## KS-10P-HS 仕様変更のお知らせ

KS-10P-HS

裏面設定スイッチ部

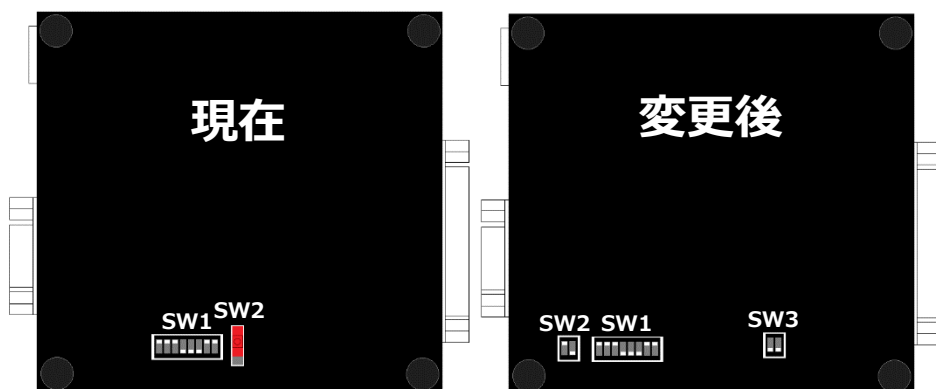
SW2：スライドスイッチから DIP タイプスイッチへ

SW3：新規追加

変更部分	現在	変更後
裏面 SW2	赤スライドスイッチ	2P DIP スイッチ
裏面 SW3 (プリバイアス抵抗「入切」スイッチ)	なし	新規実装

プリバイアス抵抗を外部スイッチで「入切」出来るようになりました。

接続相手の RS-422 機器が無送信時に高インピーダンス状態になる場合、「入」にする事で誤受信を防ぎます。

(2) SW2

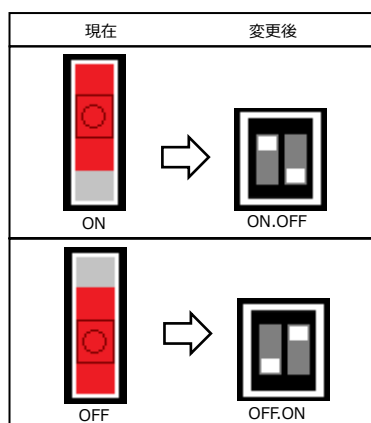
機能は変わりませんが、形状が変更になります。
